Betreff: Radverkehr über den Richard-von Weizsäcker-Platz im Zuge der Gestaltung der Radverkehrsanlagen in der Hauptstraße in Schöneberg

genauer ist es der Verkehrszeichenplan 4

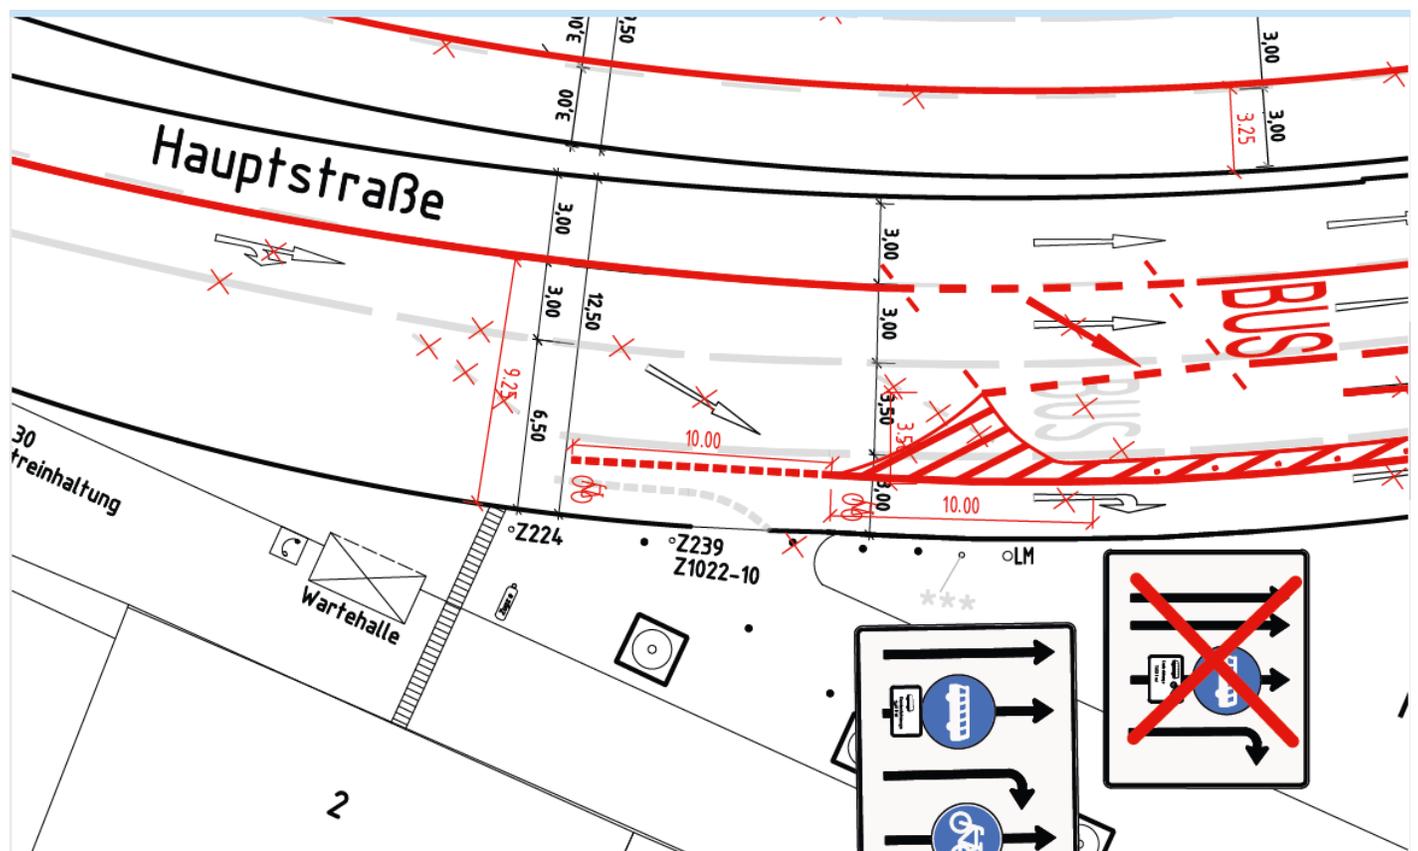
D.h. auch nach der Überplanung ist weiterhin eine Überführung des Richard-von-Weizsäcker-Platzes (Z 239 in Verbindung mit Z 1022-10) vorgesehen, obwohl es einen vom übrigen Verkehr abgetrennten Radweg gibt. Bei der heute vorhandenen Überführung des Platzes handelt es sich offensichtlich um eine gemeinsame Fuß- und Radverkehrsanlage im Sinne der im letzten Jahr veröffentlichten AV Geh- und Radwege. Eine **sorgfältige Begründung** für die Aufrechterhaltung des gemeinsamen Geh- und Radweges über den Platz kann die Senior:innenvertretung **nicht erkennen**.

Die Senior:innenvertretung Tempelhof-Schöneberg weist in diesem Zusammenhang noch einmal darauf hin, dass die in früheren Zeiten geplante Überführung des Platzes zwar eine abgesenkte Auffahrt kennt, aber für die Regelung der StVO recht widersinnig keine Abfahrt im Bereich der Kolonnenstraße vorsieht, sondern eigentlich geradewegs auf die vor der Fußgängerampel wartenden Zufußgehenden hinführt, nachdem die Radfahrenden zuvor direkt an den dort vorhandenen Sitzbänken vorbeigeführt wurden.

Die Senior:innenvertretung dringt darauf, dass die vorgelegte Planung für den Richard-von-Weizsäcker-Platz im Lichte der AV Geh- und Radwege noch einmal überprüft wird. Wir empfehlen die Abordnung der Radwegauffahrt sowie den Rückbau der Absenkung an dieser Stelle.
